第4章 施工計画、仮設計画の検討に係る課題

外部技術者からの助言及び対応方針一覧
(栃木南部地区：船玉揚水機場改修 第1回設計業務打合せ)

4.1. 設計・施工計画及び仮設計画に係る留意点

2期工事 9/11～4/20(非かんがい期)

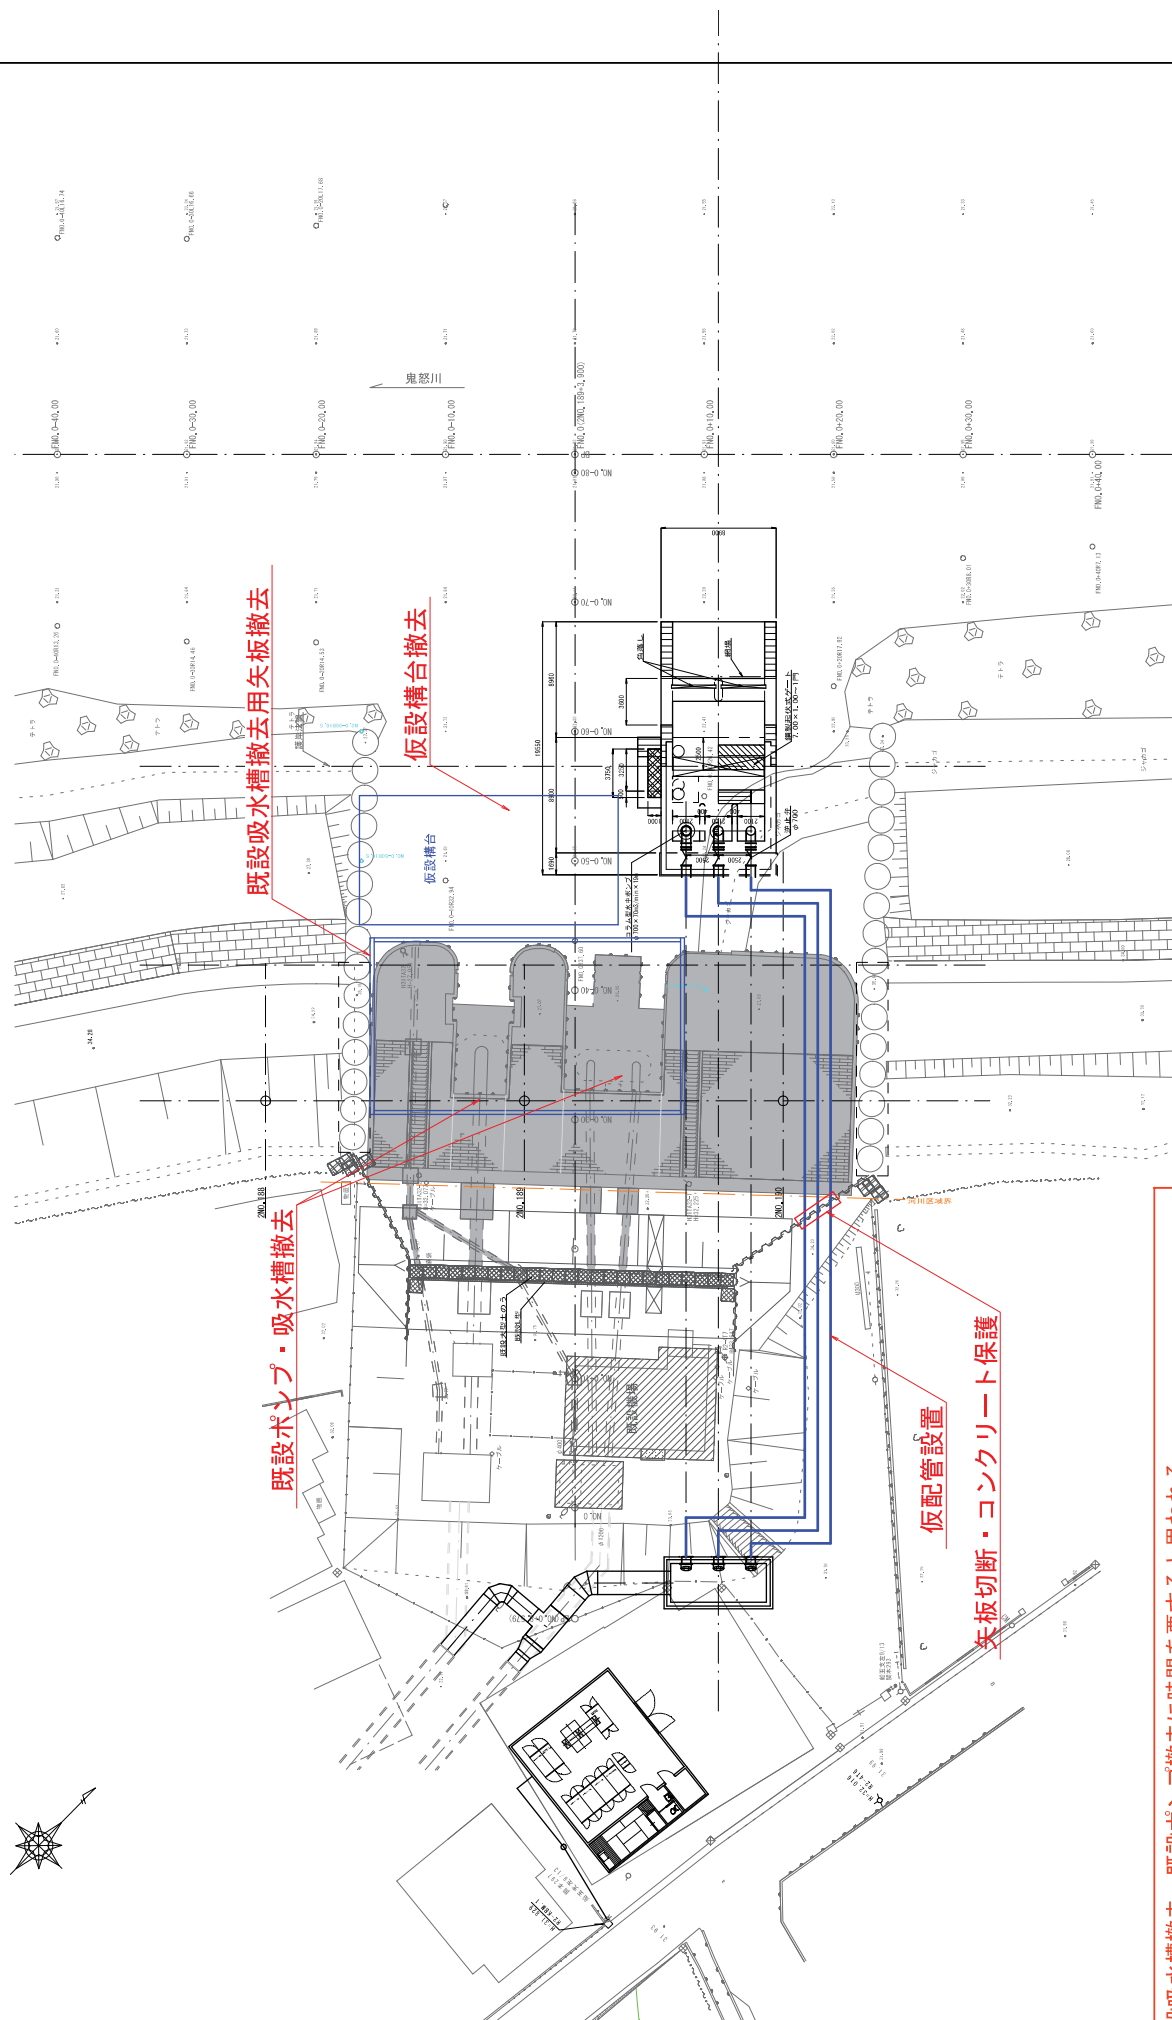
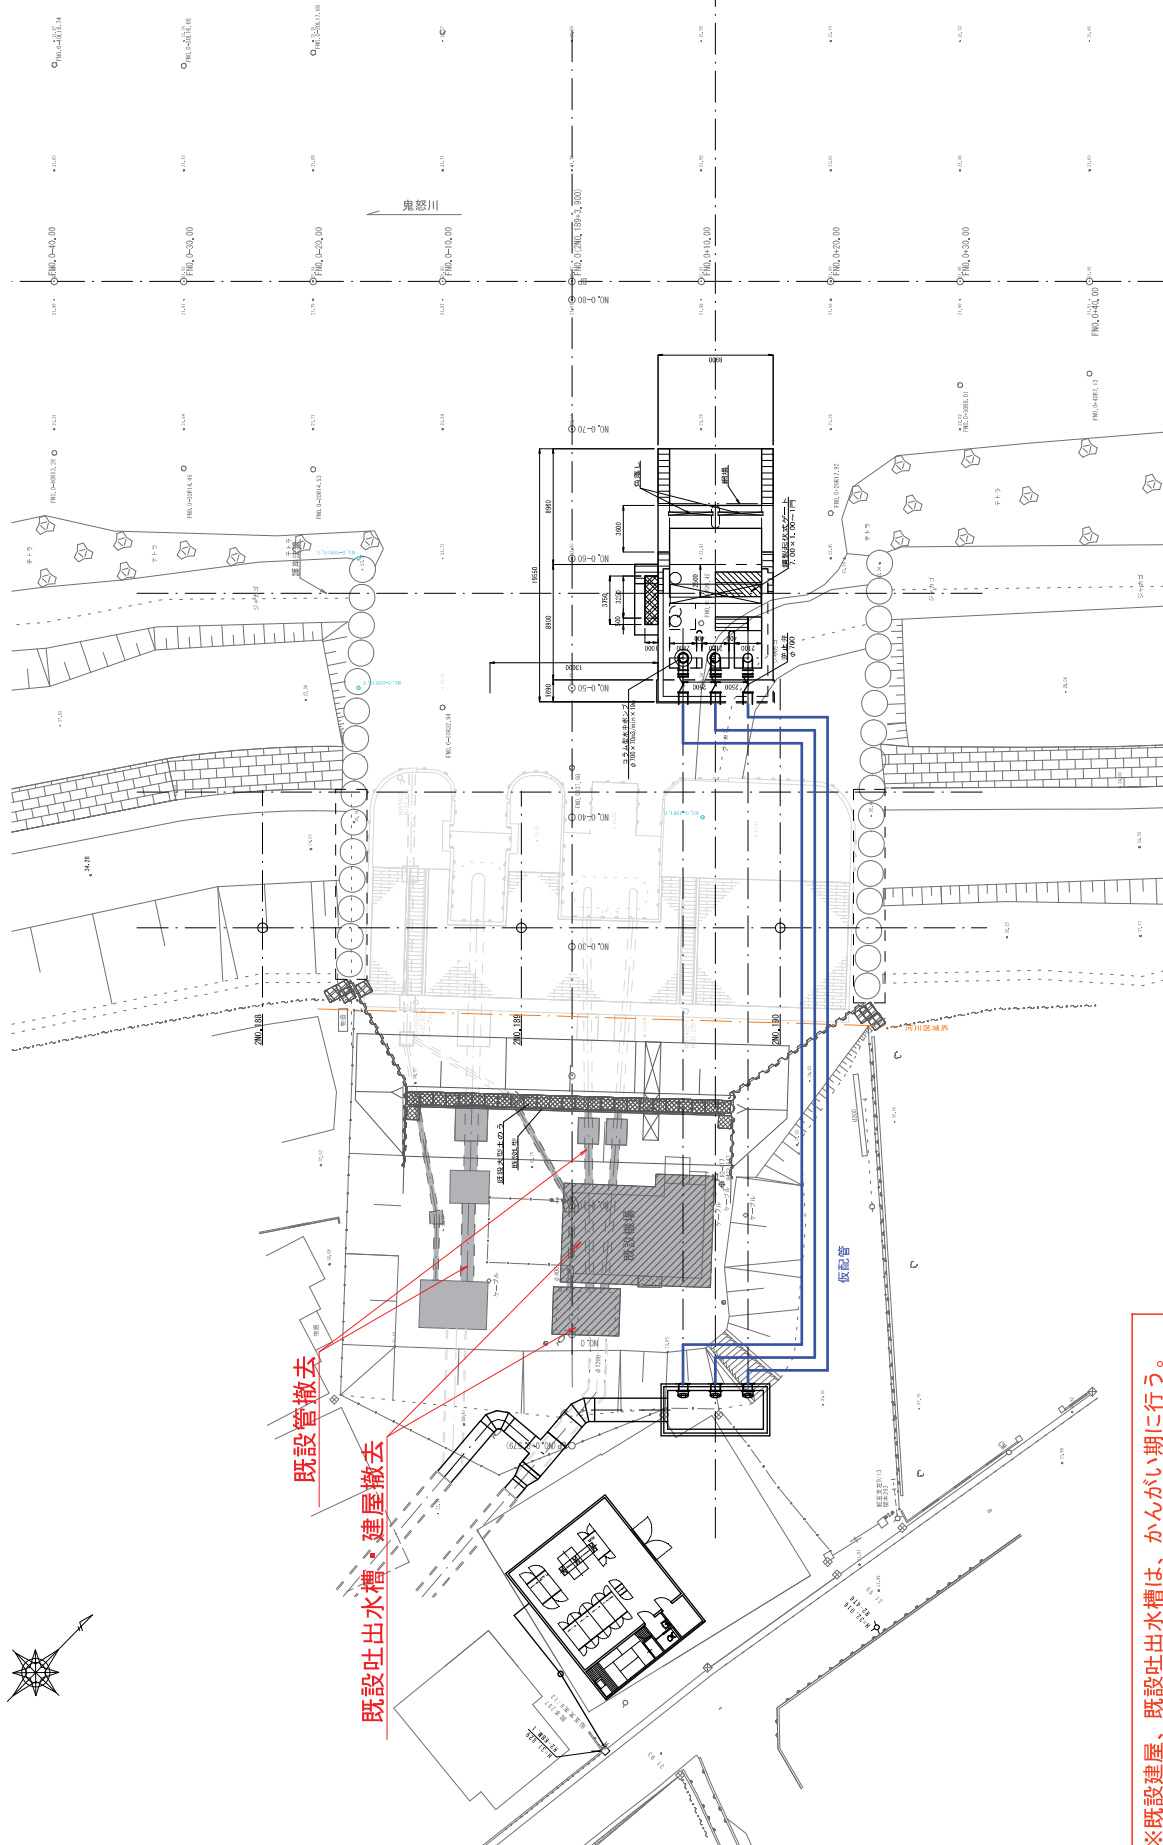
施工計画	9	ステップ図の作成 ・工事の進捗に併せた仮設計画を明記したステップ図を作成する事。それぞれのステップにおける問題点と解決策を列記して置くこと。	【資料⑨】 ・バーチャートによる工程表に併せ、施工ステップ図を作成し、ステップに応じた施工計画等を記載した。

※引込柱を新設建屋側に切り替える。
※新設ポンプ、新設電気盤を2期工事で据付するために製作する必要がある。

※既設吸水槽撤去、既設ポンプ撤去に時間を要すると思われる。
※仮配管の暫定堤防部分は、鋼矢板を切断しコンクリートで保護することを考えている。

※既設建屋、既設吐出水槽は、かんがい期に行う。
